Mission régionale d'autorité environnementale
ÎLE-DE-FRANCE

**Avis délibéré
sur le projet de carrière sis « Les Près Madame »
et de MECDP du PLU de Marolles-sur-Seine (77)**

N°016550/A P et 016875/ A P
du 15/07/2026

Illustration 5: plan de zonage mis en compatibilité

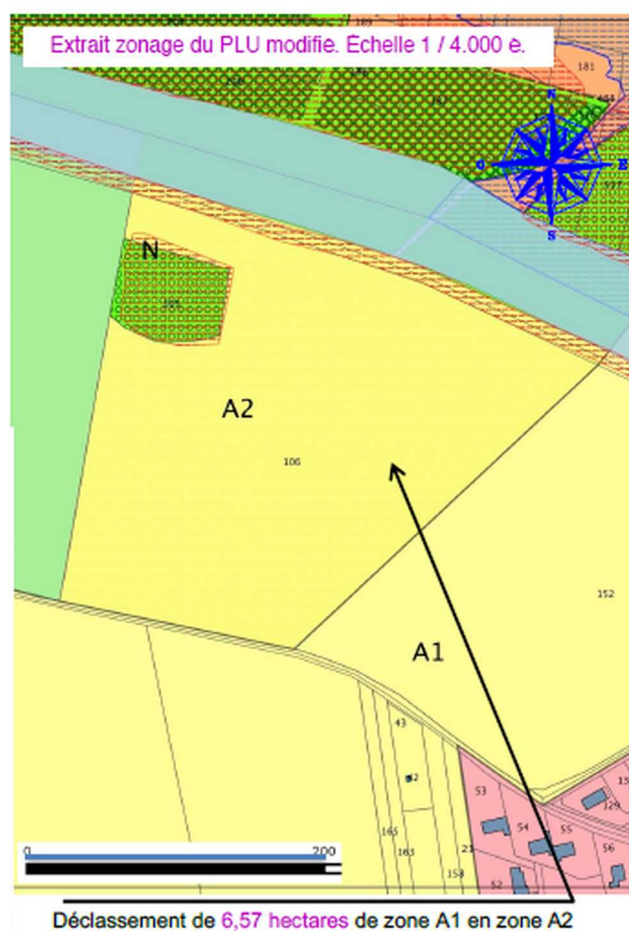
La description de la procédure d'urbanisme est confuse, car elle est présentée dans une notice explicative décrivant plusieurs procédures, telles que la mise en compatibilité du PLU pour un projet photovoltaïque.

(1) L'Autorité environnementale recommande de décrire la procédure de mise en compatibilité par déclaration de projet du PLU de Marolles-sur-Seine. séparément des documents du PLU en vigueur, afin de mettre en exergue les modifications apportées.

Illustration 6: habitats naturels sur la zone d'implantation potentielle du projet (EI, p61)

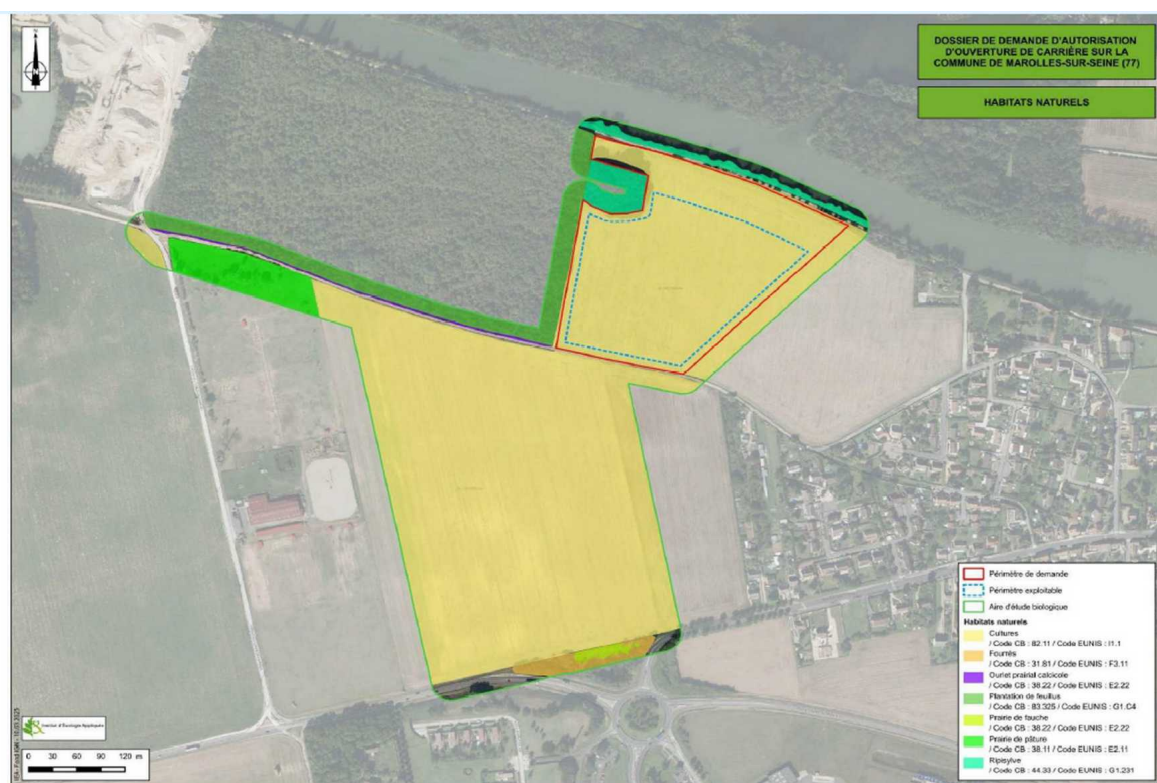
Les inventaires sont globalement bien réalisés, bien que le bureau d'étude mandaté n'ait pas recherché les chauves-souris en juillet-août (période d'élevage des jeunes), et que les oiseaux hivernants aient été recherchés le 1^{er} décembre alors que la période à privilégier est de mi-décembre à début mars.

Les cartographies de localisation des espèces figurant dans le dossier (étude d'impact et annexe) ciblent les espèces patrimoniales, mais ne permettent pas de vérifier la densité d'espèces plus communes, notamment sur l'emprise du projet et à ses abords, afin de caractériser la biodiversité dite « ordinaire ».

Illustration 8: cartographie de la zone inondable par débordement de la Seine en crue centennale, sur le site et à proximité (EI, p184)

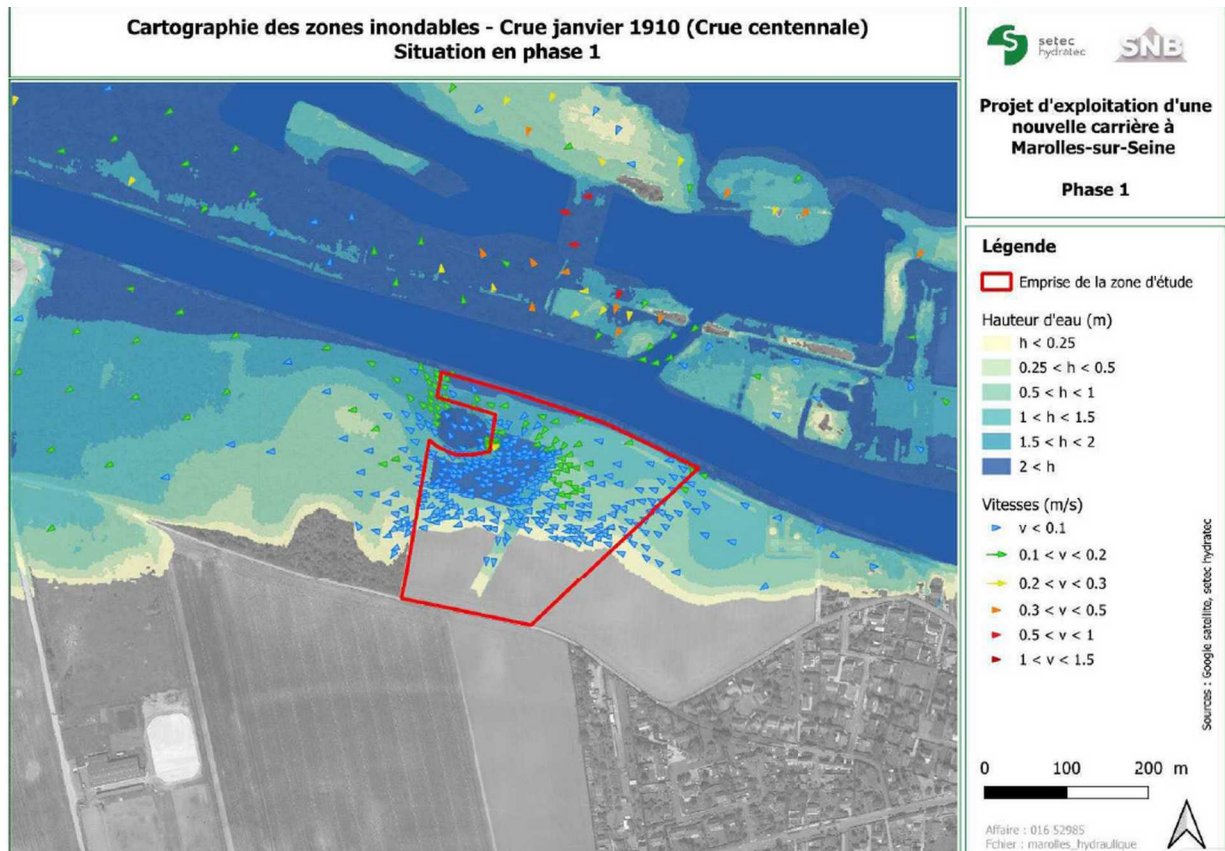
Les stocks de découverte (merlons de terre végétale, tas de stériles) seront positionnés hors zone inondable (EI, p137). Les stocks de sables extraits sur la zone inondable, seront entreposés le long du front d'extraction le temps de l'égouttage (1100 m³ maximum). Les stocks seront évacués sous 24h en cas d'alerte crue. La création de la piste interne (décaissement de 0,9 m) vient augmenter la surface inondable de 1 400 m². Néanmoins, le projet ne soustrait pas de volume à la crue, et permet même une meilleure expansion.
